**Verslag huishoudelijke elektrische installatie op laagspanning en zeer lage spanning****Algemeen:**

| Referentie: <b>011-20260224-02</b> | Datum controle: <b>24/02/2026</b> |

| Adres installatie:            | <b>Rubenslei 3 bus 8, 2018 - Antwerpen</b>                                                                                                                                                  | Nummer teller(s):                    | <b>1SAG3105133876</b>     |

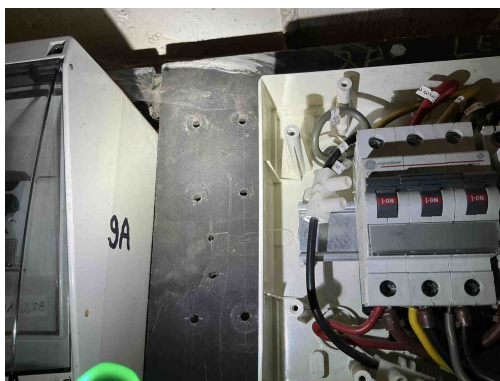
**B23** - Het hoofdverdeelbord is niet voorzien van een algemene scheidingsschakelaar (Boek 1: 5.3.5.1).

*Opmerking: Oa bord 1*

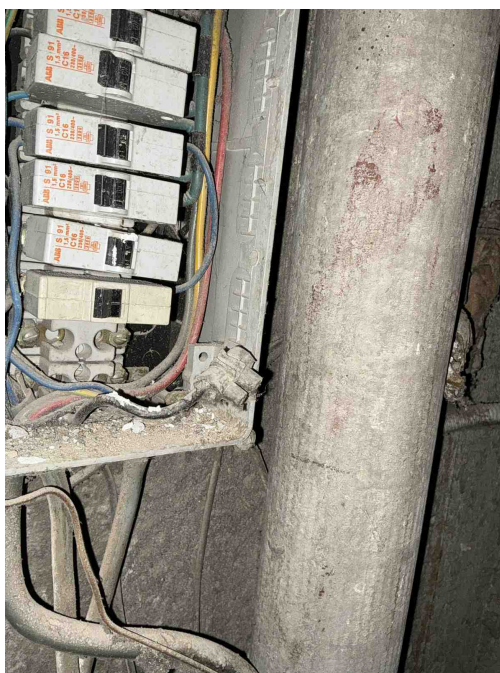
**C35** - Er zijn doorverbindingen gemaakt met lusterklemmen; er kon niet aangetoond worden dat deze klemmen geschikt zijn voor de aanwezige spanning, stroom en draadsectie en dat ze "CE" zijn (Boek 1: 1.4.2.1.).

*Opmerking: Oa bord 1 en 3*

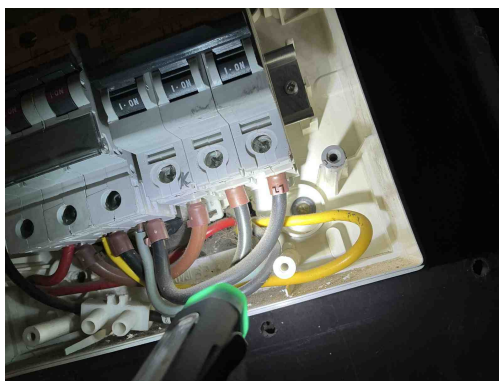
**C35** - Er zijn doorverbindingen gemaakt met lusterklemmen; er kon niet aangetoond worden dat deze klemmen geschikt zijn voor de aanwezige spanning, stroom en draadsectie en dat ze "CE" zijn (Boek 1: 1.4.2.1.).

*Opmerking: Oa bord 1 en 3*

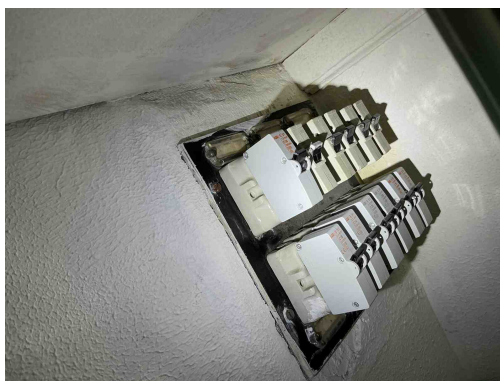
**B02** - Het elektrisch verdeelbord is onvoldoende bereikbaar (Boek 1: 5.3.5.1).

*Opmerking: Oa bord 2 , 3 en 4*

**B06** - Het elektrisch verdeelbord heeft niet de minimale beschermingsgraad IPXX-B in een gewone ruimte (Boek 1: 4.2.2.3).

*Opmerking: Oa bord 2 en 3*

**B29** - Het elektrisch verdeelbord in een huishoudelijke ruimte is niet voorzien van een deur (Boek1: 5.3.5.1).

*Opmerking: Oa bord 2 en 3*

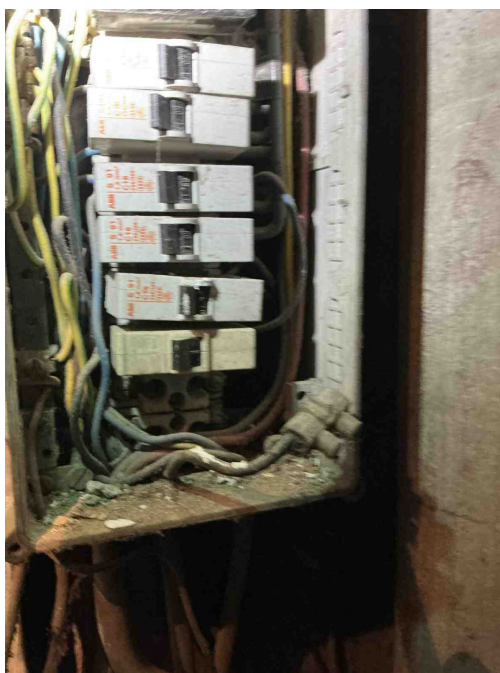
**D08** - De nodige markeringen op de beveiligingstoestellen ontbreken of zijn onleesbaar (Boek 1: 5.3.5.5).  
*Opmerking: Oa bord 2 en 3*

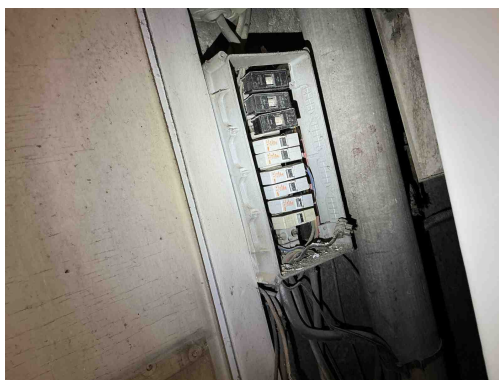
**D08** - De nodige markeringen op de beveiligingstoestellen ontbreken of zijn onleesbaar (Boek 1: 5.3.5.5).  
*Opmerking: Oa bord 2 en 3*

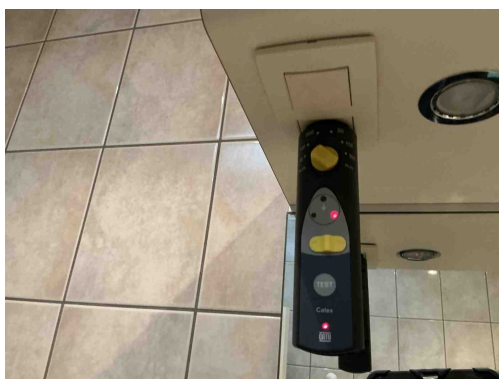
**T02** - Gevaar voor rechtstreekse aanraking: genaakbare delen onder spanning (Boek 1: 4.2.2).

*Opmerking: Oa bord 3*

**C04** - De waarde van de beveiliging tegen overbelasting is niet in overeenstemming met de leiding of verbruiker stroomafwaarts (Boek 1: 4.4.1.1).

*Opmerking: Oa bord 3 25A*

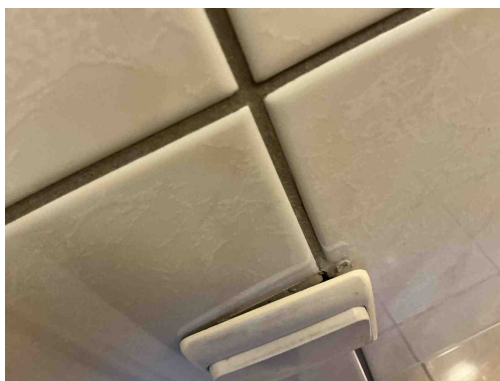
**A20** - Er bevindt zich een contactdoos zonder beschermingsgeleider in de elektrische installatie. Deze is niet geplaatst achter een differentieelstroombeschermingsinrichting met grote (max. 30mA) of zeer grote (max. 10mA) gevoeligheid.

*Opmerking: Oa hal, badkamer*

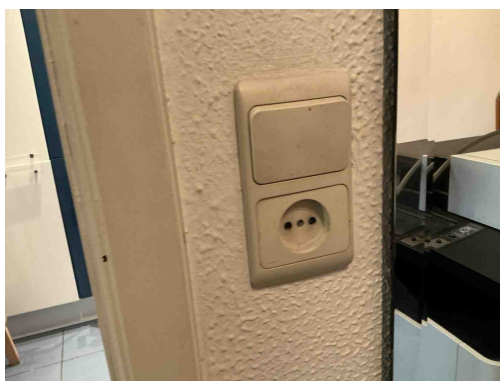
**T10** - Bepaalde contactdozen en/of schakelaars zijn niet degelijk bevestigd (Boek 1: 1.4.1.3).  
*Opmerking: Oa toilet*

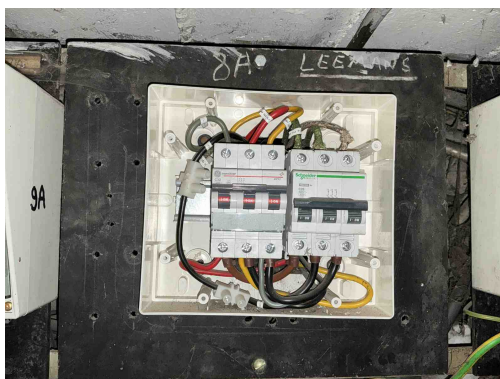
**T11** - De contactdozen waarvan de toegekende stroomsterkte maximaal 16A en de toegekende spanning maximaal 250V bedraagt en niet bedoeld zijn voor de voeding van een of meerdere verbruikstoestellen voor een specifiek doel en niet geplaatst zijn in of op schakel- en verdeelborden, beschikken niet of IPXX-D (incl. gemeenschappelijke delen residentieel geheel) (Boek 1: 4.2.2.3/5.3.5.2).  
*Opmerking: Oa hal*
